CENTRALE PHOTOVOLTAÏQUE DE Variscourt

**DOSSIER DE DEMANDE
D'AUTORISATION UNIQUE**

**REPONSE A L'AVIS DE LA
MRAE**

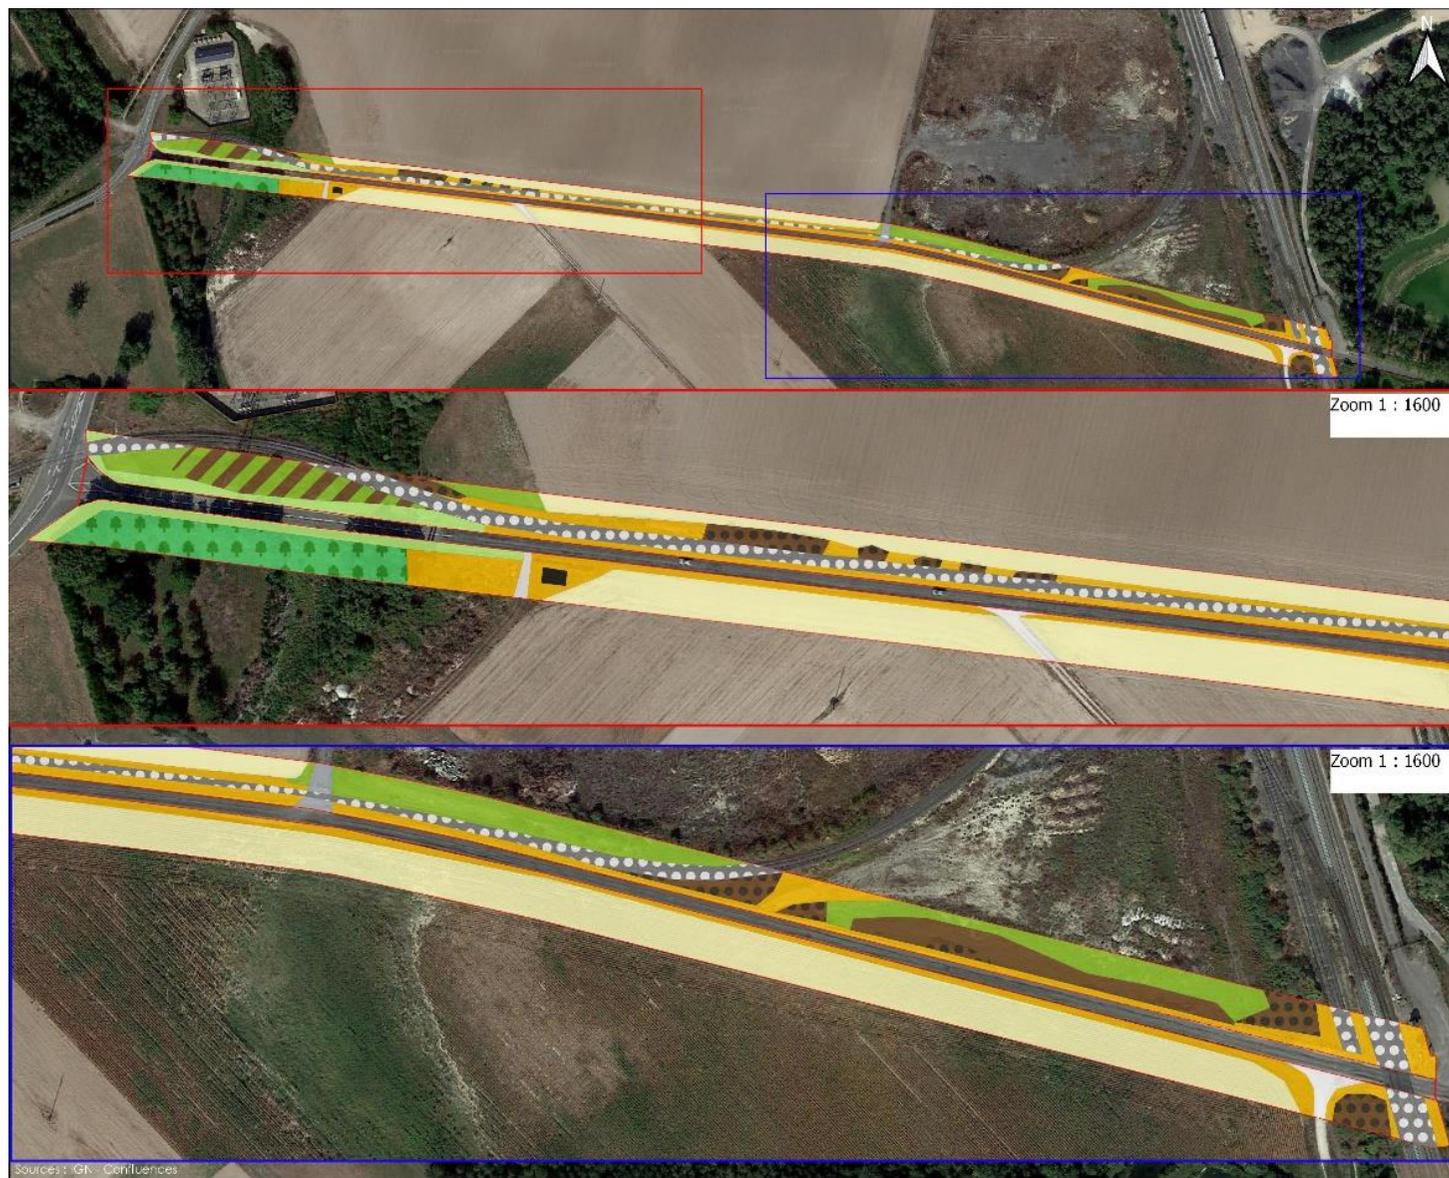
L'autorité environnementale recommande d'évaluer la nécessité, au vu du tracé définitif du raccordement, d'actualiser l'évaluation des impacts avec le cas échéant mise en œuvre de la séquence éviter, réduire, compenser, en particulier si des espaces à enjeu sont finalement concernés par les travaux de raccordement et /ou si des créations de lignes aériennes sont nécessaires.

Le périmètre de la mission complémentaire est défini ci-dessous :

-  Zone d'étude du projet de centrale photovoltaïque de Variscourt
-  Périmètre de la mission complémentaire pour RTE

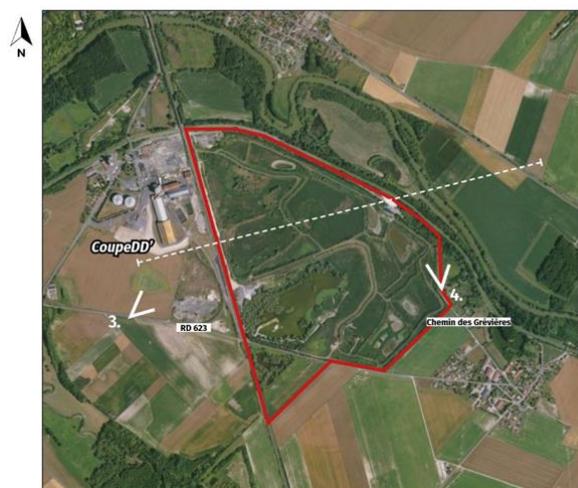
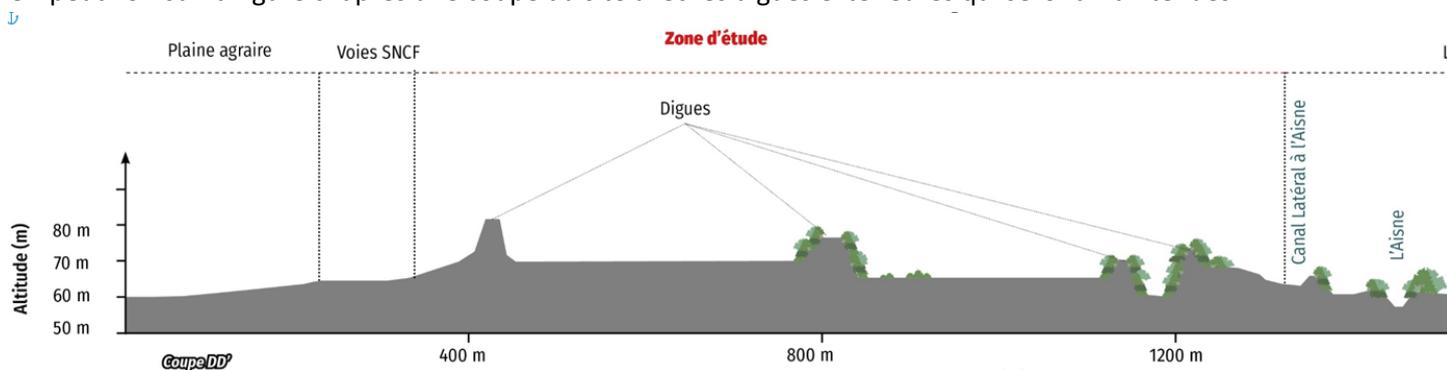
L'autorité environnementale recommande de compléter les mesures paysagères notamment concernant la hauteur des végétations envisagées pour atténuer les perspectives du projet.

Le projet propose le confortement de haies arbustive, d'alignement d'arbres et d'arbuste comme présenté sur cette carte extraite de l'étude d'impact page 297.

En complément, des arbres isolés seront également plantés sur la zone d'étude. Cette mesure a pour but de valoriser les perspectives paysagères et de conforter les continuités écologiques.

Le projet envisage la plantation de 18 arbres de hauts jets sur le périmètre d'étude, les essences proposées étant :

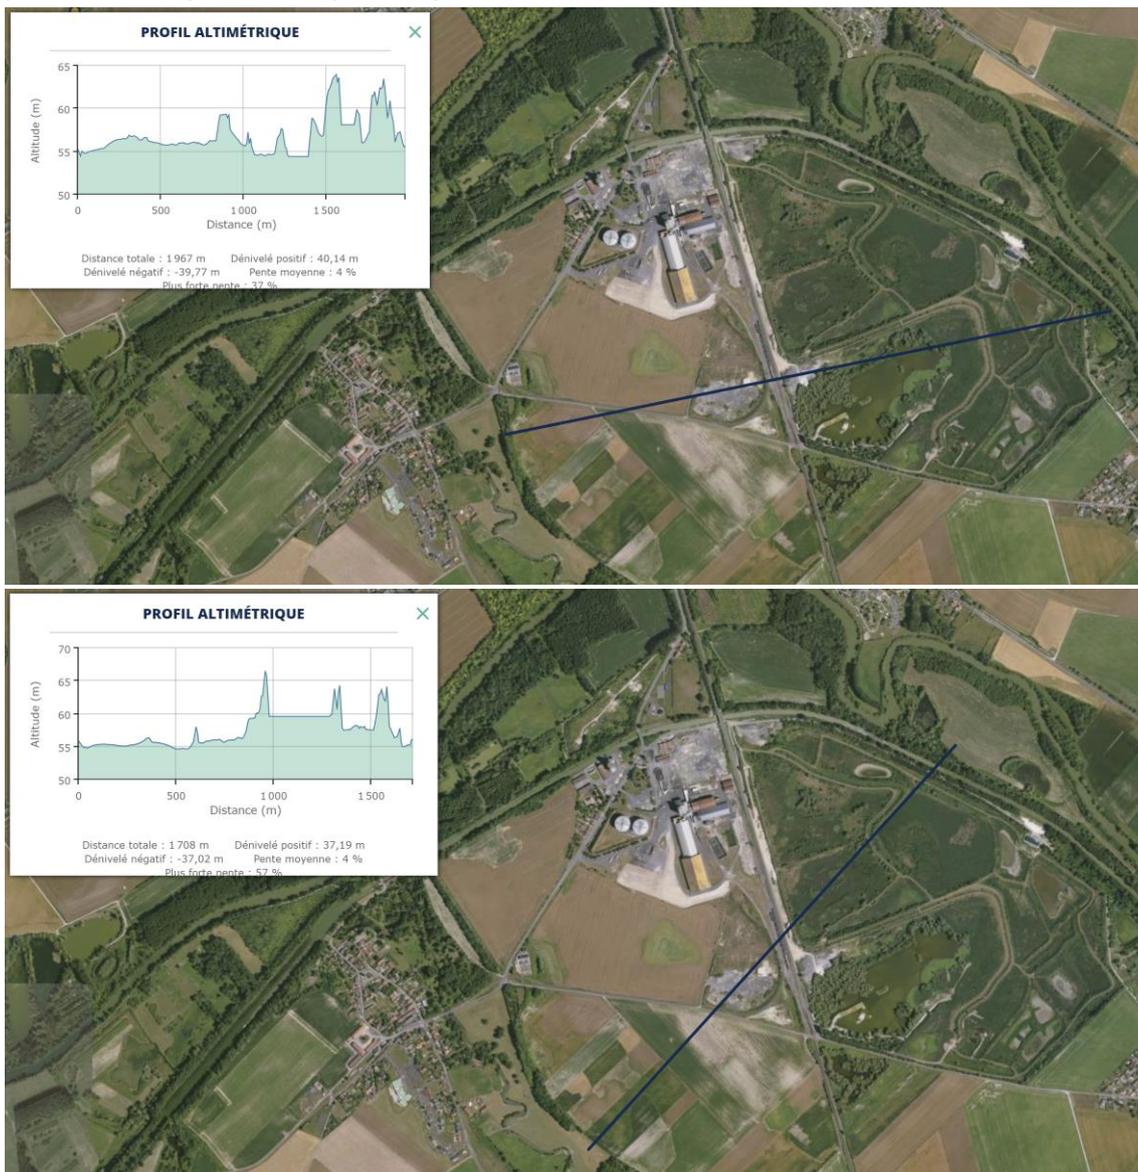
Cependant, elle ne prévoit pas de mesure spécifique en lien avec la proximité du site inscrit de l'Oppidum. L'étude d'impact (page 211) précise qu'une consultation préalable des architectes des bâtiments de France sera nécessaire pour la réalisation du projet.

Le projet se situe à proximité des rempart, vestiges de l'oppidum. L'étoile montre la localisation de l'ancienne sucrerie, pourtant la zone du projet est localisé plus à l'est en traversant la voie ferrée.

Comme présenté dans l'état initial du paysage, l'intérieur du site n'est pas perceptible depuis l'axe Nord-Ouest/Sud-Est. Les merlons végétalisés existants masquant complètement la perception de l'intérieur des bassins, de plus les remparts sont topographiquement plus bas que le site d'étude.

Ce premier profil altimétrique réalisé du sud vers le nord révèle que la zone où semble s'élever le rempart a une altitude d'environ 56,17m avec une pente de 4%. Plus on se rapproche du projet, plus il y a de variations altimétriques. Les pics à environ 66 m et 65,5 m correspondent aux merlons du site d'étude. Il est prévu que les panneaux photovoltaïques soient installés en contrebas des merlons, dans les anciens bassins de

décantation. Ainsi ce profil altimétrique nous permet de dire que depuis le rempart sud-est la centrale ne sera pas visible, il n'y aura donc pas d'impact visuel.

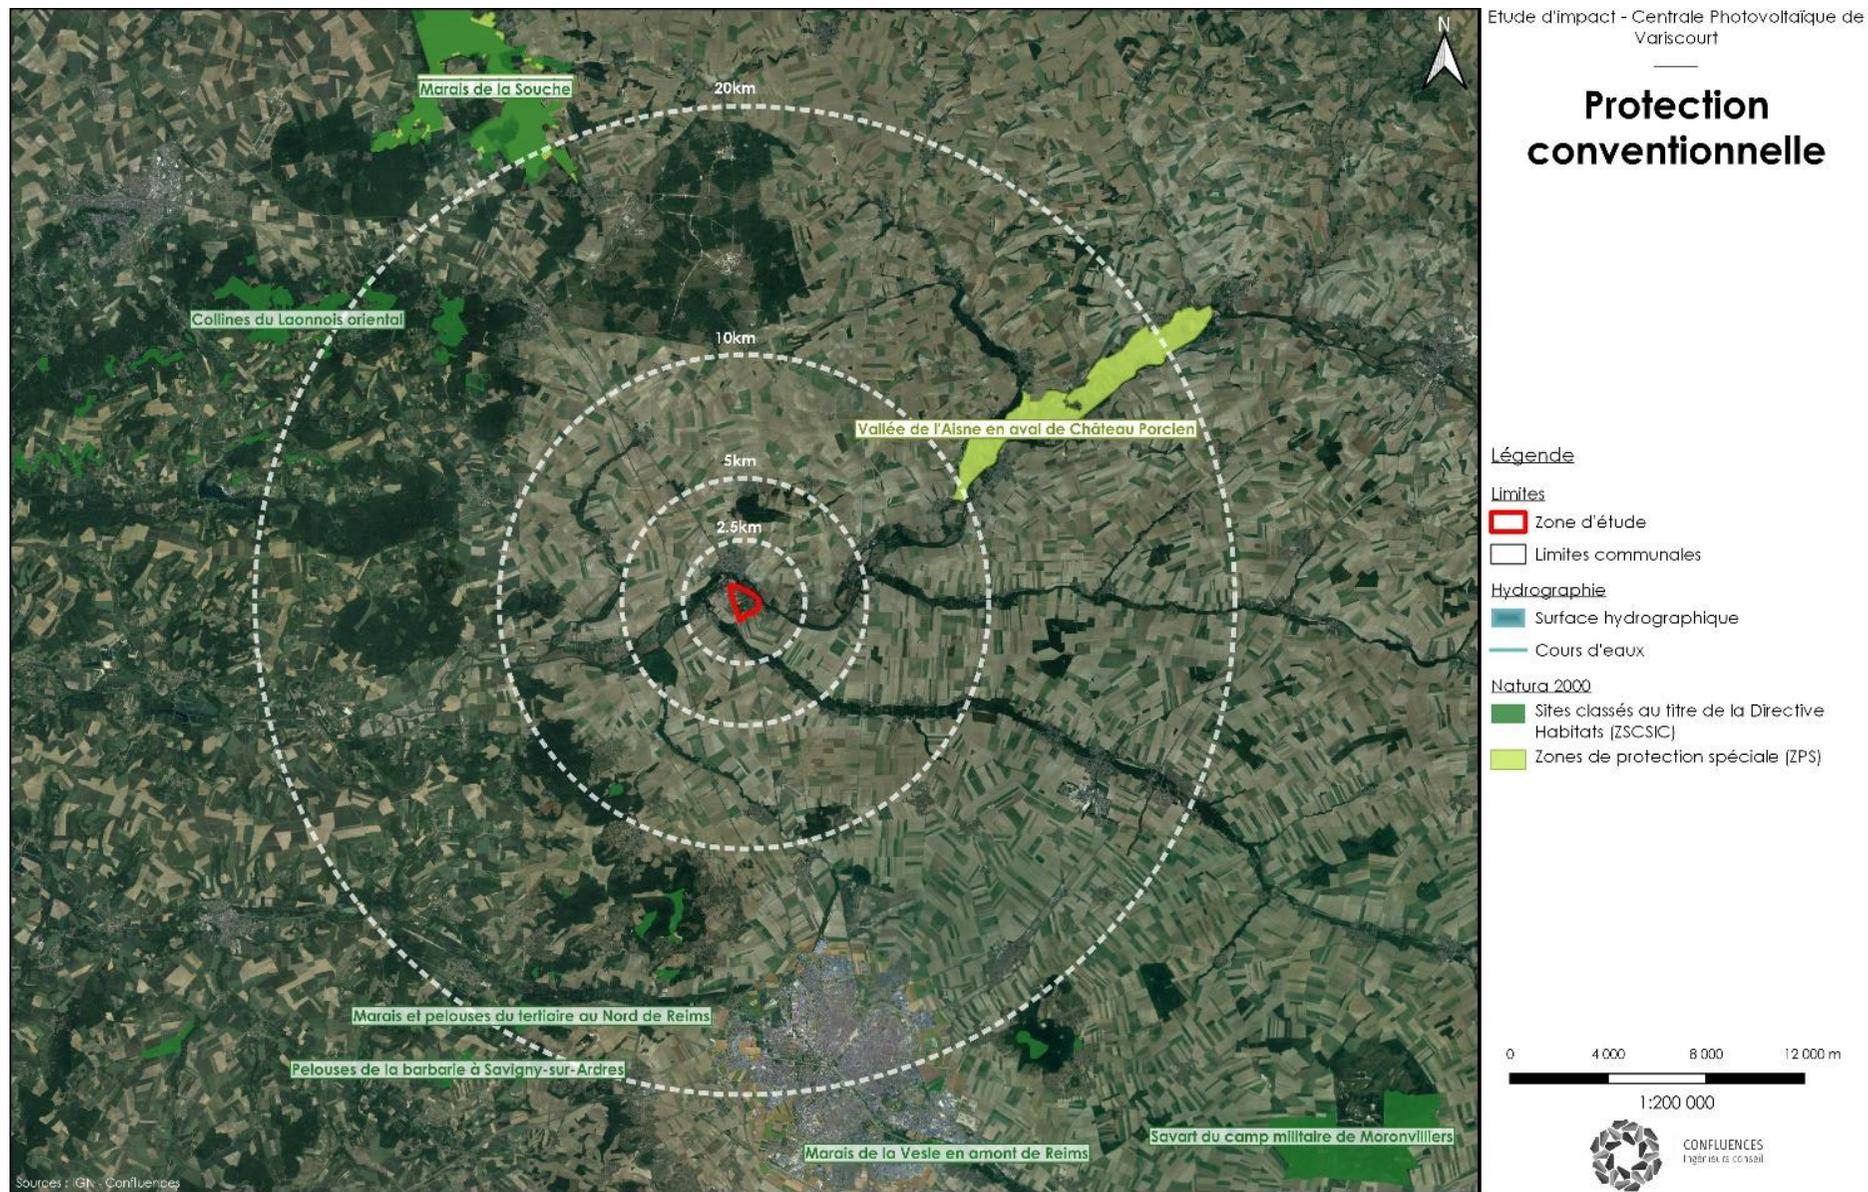
L'autorité environnementale recommande de compléter l'évaluation des incidences sur l'ensemble des sites Natura 2000 présents dans un rayon de 20 kilomètres autour du projet et sur lesquels le projet peut avoir une incidence en s'appuyant sur l'aire d'évaluation de chaque espèce ayant justifié de la désignation de ces sites Natura 2000.

Le site concerné par l'emplacement du projet n'est pas répertorié comme site Natura 2000 ;

Dans un rayon de 20 kilomètres, il existe 5 sites Natura 2000 :
